VERBALE DELLA COMITATO TECNICO PROVINCIALE VIA DEL 10/10/2024

ORTI DEI BERICI SOCIETÀ COOPERATIVA AGRICOLA PARERE N. 13/2024

Oggetto: Aumento capacità di trattamento di impianto depurazione per lavorazione di prodotti agricoli.

Si riportano di seguito, in estratto, gli elaborati grafici disponibili in merito alla gestione delle acque:

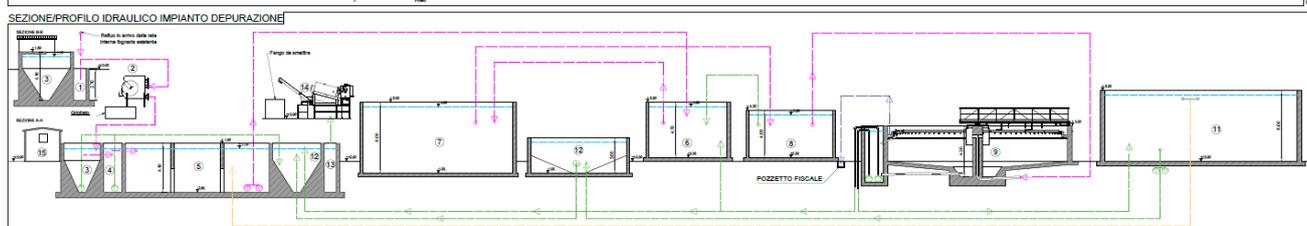
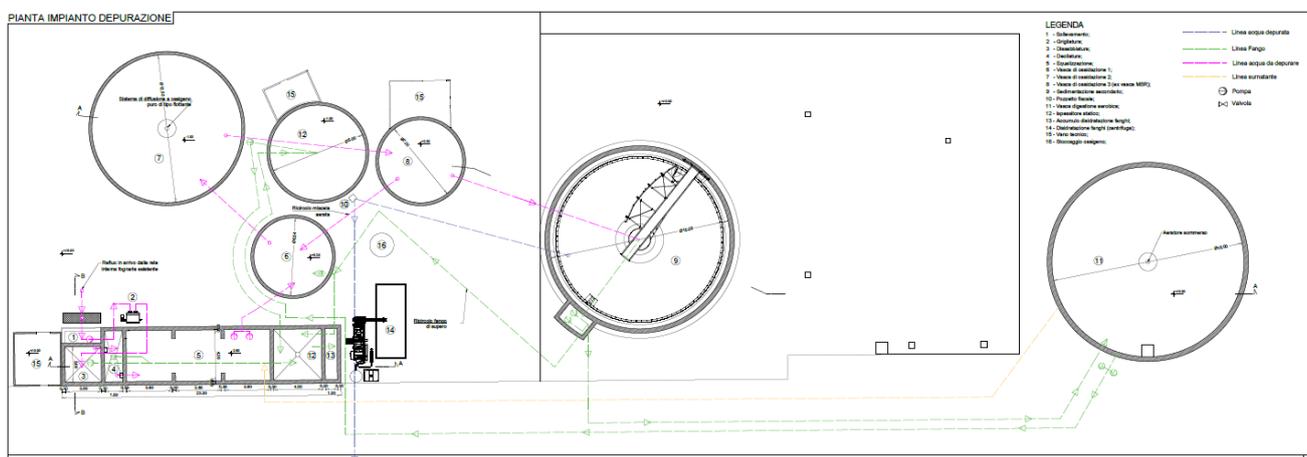
- di inviare una pianta scarichi completa ed aggiornata di stabilimento, con distinzione tra linee delle acque nere assimilabili a domestiche, linee delle acque reflue di origine produttiva e linee delle acque meteoriche (eventualmente divise tra piazzali e tetti), comprensiva di caditoie e griglie di raccolta, condotte di convogliamento, pozzetti di ispezione, sezioni di controllo e trattamento, scolmatori, by-pass e punti di scarico finale;

Le integrazioni fornite hanno soddisfatto quanto sopra descritto solo in relazione alla richiesta di inviare una pianta degli scarichi completa ed aggiornata dello stabilimento.
